改善箇所説明図

燃料タンク内部図

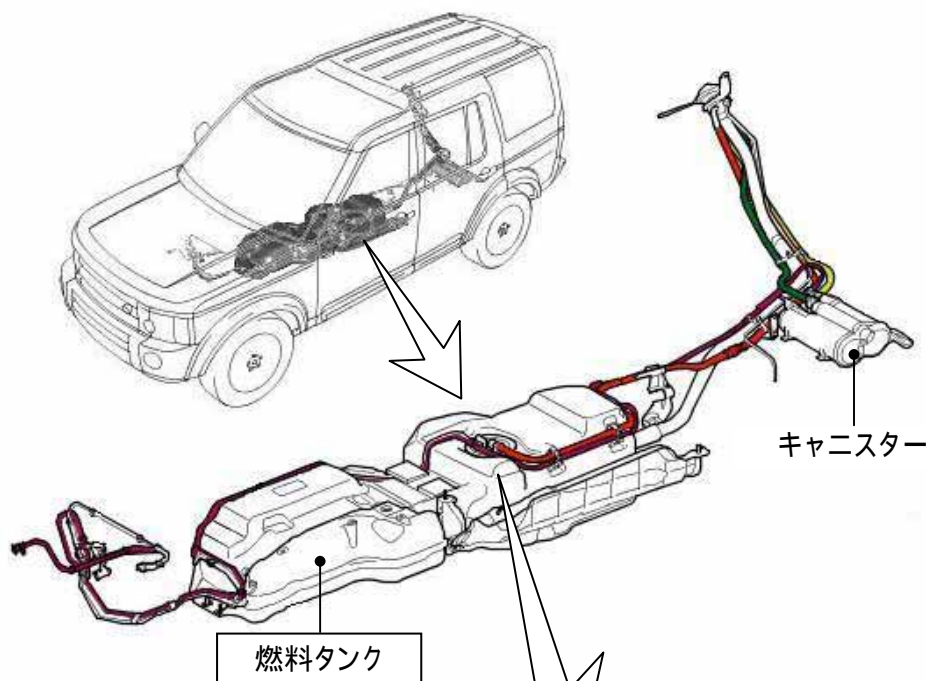
基準不適合発生箇所

燃料タンク内のブリーザーパイプ（給油時に燃料タンク内の空気を外部に排出するためのもの）の成型加工が不適切なため、接続部が外れることがあり、燃料が規定以上に給油される場合がある。そのため、当該箇所より、燃料がキャニスターに流入し、エンジンに濃い燃料が供給され、エンジンが停止する、又は、外気温度が非常に高いときなどに、キャニスターの容量を超え、最悪の場合、燃料が漏れるおそれがある。

改善の内容

全車両、燃料タンクを良品と交換する。

識別

燃料注入口フラップ（リッド）裏に黄ペイントを塗布する。
